Verslag huishoudelijke elektrische installatie op laagspanning en zeer lage spanning

Referentie: **007-20260929-05**	Datum controle: **29/09/2026**
Keurder: **007**

Eigenaar:	**Onbekend**	EAN-code:	**Onbekend**
Adres installatie:	**Dijkstraat 23, 3945 - Tessenderlo-Ham**	Nummer teller(s):	**1sag3205028802**
		Distributienetbeheerder installatie:	**Fluvius**

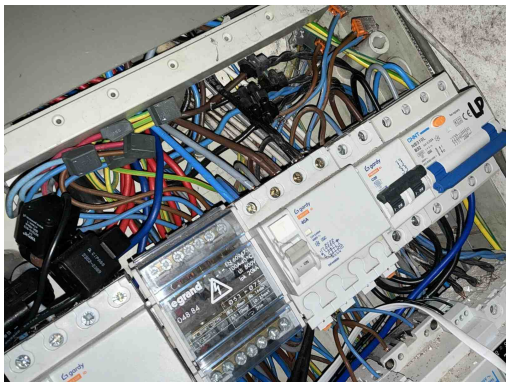
B29 - Het elektrisch verdeelbord in een huishoudelijke ruimte is niet voorzien van een deur (Boek1: 5.3.5.1).

B18 - Het volgnummer is niet op elk bord vermeld (Boek 1: 3.1.3.3).
Opmerking: Oa beide boeiend

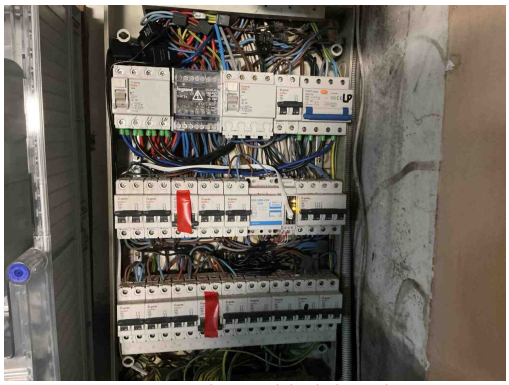
B17 - De voedingsspanning is niet op elk bord vermeld (Boek 1: 3.1.3.3).
Opmerking: Oa bord 2

B18 - Het volgnummer is niet op elk bord vermeld (Boek 1: 3.1.3.3).
Opmerking: Oa beide boeiend

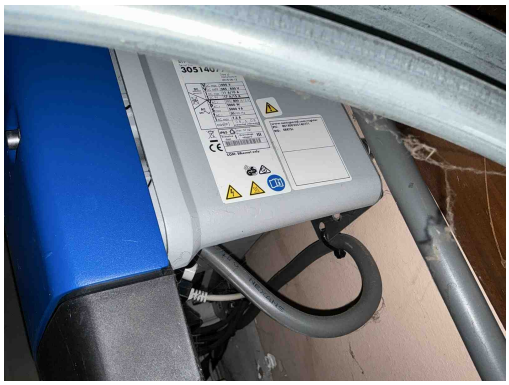
T21a - Het elektrisch materieel is niet geplaatst volgens de voorschriften van de fabrikant/ regels van goed vakmanschap. (Boek 1: 1.4.1.3) Oa ophangvijzen elektrisch verdeelbord niet afgedekt. Zie klasse II toestel.
